Revisión de la aislación acústica del Segundo Tipo de Vivienda El Olivar

“Proyecto Versión 2: 56871_PC A1 OLIVAR GRUPO 6”

Ejemplar N°01	N° de páginas 7	Revisión N°0
Informe N°2.179.903		Ref.: PR.DTC.2026.0304
Elaborado por:	Nombre: Andrés Alcaíno F.	Fecha: 11-05-2026
Revisado por:	Paula Araneda	
Aprobado por:	Fernando Yáñez U. 	
Destinatario:	Ministerio de Vivienda y Urbanismo

Figura 1: "Escantillón y vista en planta de la arquitectura de la vivienda; (Arriba) 1°Piso; (Abajo) 2°Piso".

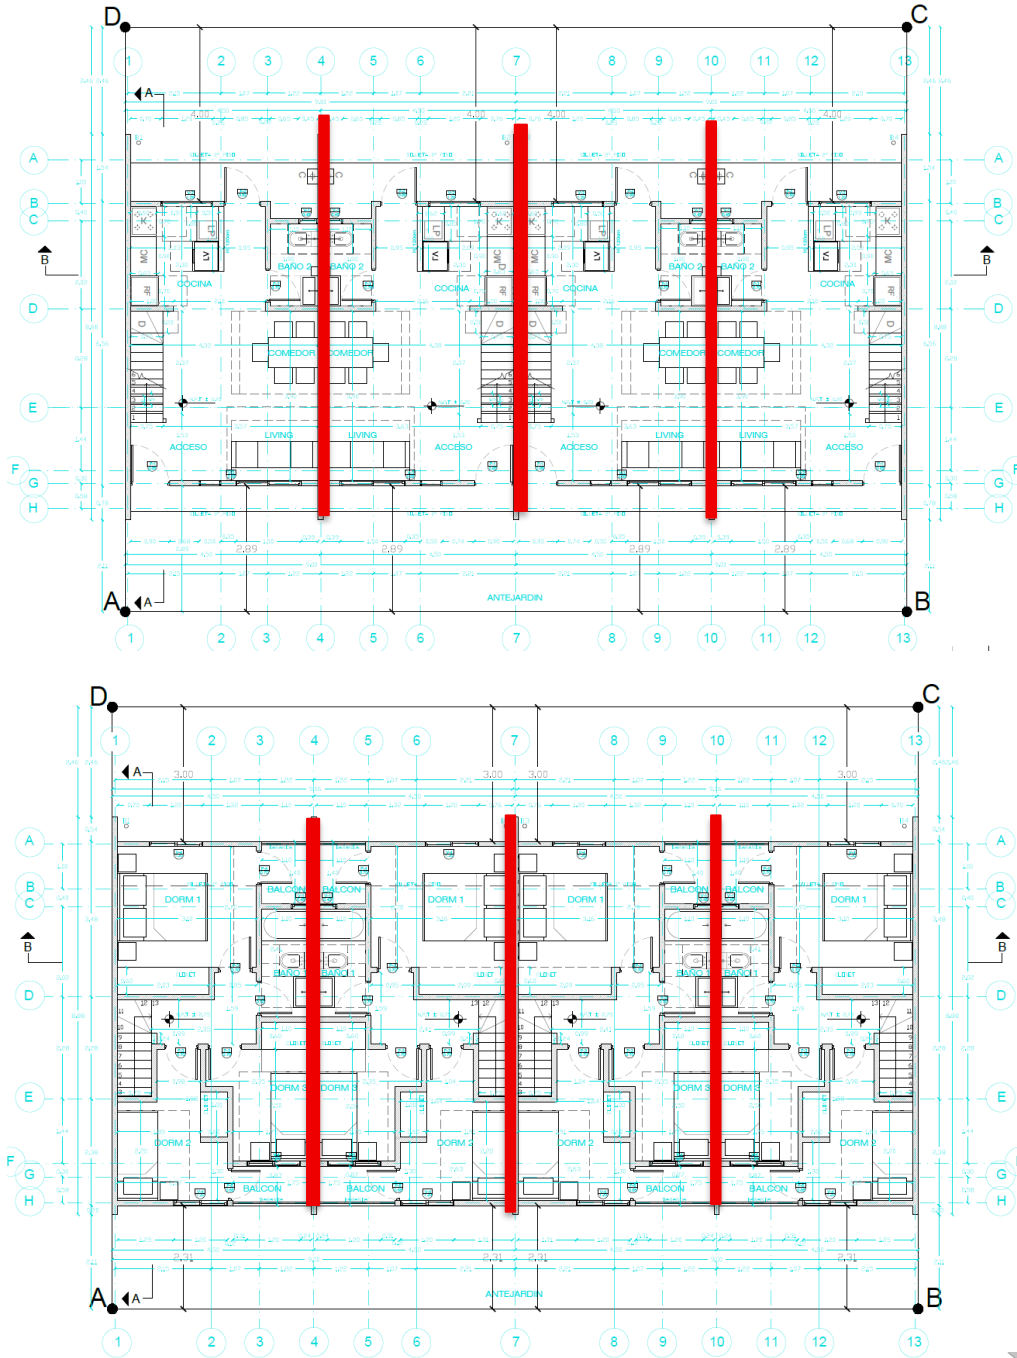
Para la alternativa 1, la constructora presenta una solución constructiva denominada D.M.H.01.01, la cual corresponde a un muro de hormigón armado de 110 mm de espesor, ésta no coincide con las especificaciones técnicas y planos del proyecto; por esta razón no es válida para verificar el cumplimiento normativo del mismo.

Para la alternativa 2.a, la constructora presenta un ensayo realizado en laboratorio conforme a la NCh 2785; sin embargo, la OGUC, en su punto 4.1.6 exige para la alternativa 2.a el uso de la NCh 2786; por lo que no resulta válido para verificar el cumplimiento normativo correspondiente.

Elemento Constructivo	Resumen de observaciones/No cumplimiento
Muro medianero	La información presentada no permite verificar el cumplimiento normativo del muro medianero ya que la solución constructiva del <i>Listado Oficial de Soluciones Constructivas para Aislamiento Acústico</i> presentada por la constructora no coincide con la de proyecto, y el informe de ensayo acústico no se realiza bajo la norma exigida.
